**Asunto:** Envío Oficio N 96/2022 Iglesia de Ticnamar

ORD: 096.4.1/2022.-

MAT: Solicita intervención sobre el estado de la Iglesia de la Virgen de la Asunción de Tichamar y remite informe técnico

INFORME TÉCNICO  
ESTADO IGLESIA DE LA VIRGEN DE LA ASUNCIÓN DE TICNAMAR Y CAMPANARIO

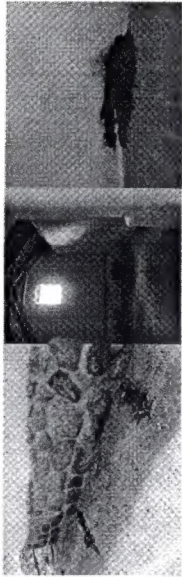
- La estructura de la torre se encuentra en estado de reparación; con los andamios aun instalados fallando el refuerzo estructural de geo malla, revoque de muros, enlucido y pintura.

- La estructura de andamiaje que rodea la torre se encuentra cubierta por malla raschel solo en algunos puntos como se puede constatar en las imágenes.

- El sobrecimiento de piedra está siendo afectado por la escorrentía de aguas lluvias, ya que, el agua está disolviendo el mortero de barro que une las piedras poniendo en riesgo la estabilidad de la torre.

- Los muros de adobe de la torre se encuentran húmedos, a pesar de que hace dos días no ha llovido en la localidad, por lo que se infiere han absorbido agua por capilaridad y que pueden debilitarse en un futuro.

- Las ramas de la vegetación circundante al campanario de la torre han crecido con el paso del tiempo lo que al llover provoca que este oscurea sobre la torre debido a la influencia del viento

Por último, los vanos se encuentran sin protección, siendo propensos estos espacios para entradas al recinto y así, al anidaje de aves.

- Para la protección de la torre: Cubrir el andamiaje con polietileno, para proteger la torre que se encuentra expuesta a las condiciones climáticas.
- Para el sobrecimiento: Nivelar el perímetro de la torre construyendo una pendiente hacia afuera para que el agua penetre en el cimiento y sobrecimiento. Poner una cama gravilla en el borde del cimiento, además de una capa de 10 cm en un radio de 2 metros.
- Cubrir los vanos y realizar una poda general en el terreno aledaño.

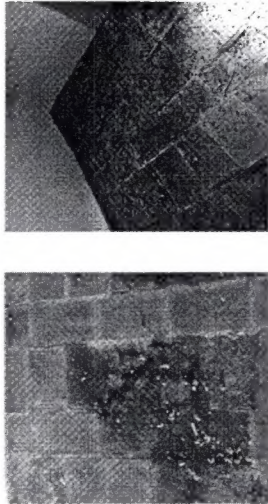
- Existen humedades y desprendimiento de revoco en tres sectores del sobrecimiento interior en la nave debido a la infiltración de aguas lluvias por el suelo. Siendo el más preocupante el que se filtra desde el exterior

- Nivelar el perímetro de la nave y generar pendiente hacia afuera para que el agua no llegue al cimiento y al sobrecimiento. En su defecto realizar una zanja que permita reconducir el agua y las humedades externas. Poner gravilla en el borde del cimiento y una capa de 10 cm en un radio de 3 metros.
- Reparación de revoque y pinturas por la humedad.
- Reparación de goteras en techumbre.
- Alargar aleros en zonas afectadas.
- Cubrir con peja brava las zonas que faltan de tal manera que quede tupido.
- Poner malla metálica o algún otro material afín para tapar los vanos.

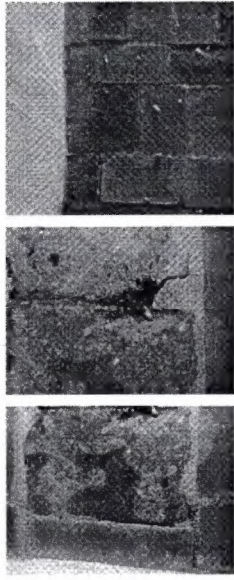
-El recinto se encuentra en distintos puntos con focos de hecas y andajes de aves

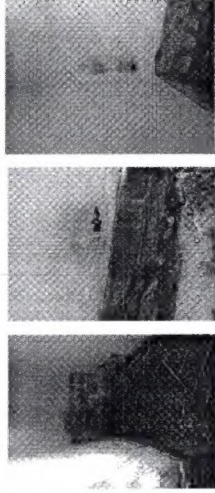
- Goteras en la techumbre en dos puntos dentro de la nave

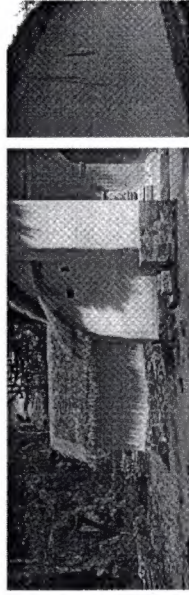
-Existe desprendimiento de revoco en el exterior, existiendo humedades por aleros cortos, que además gotean en la superficie exterior de los muros
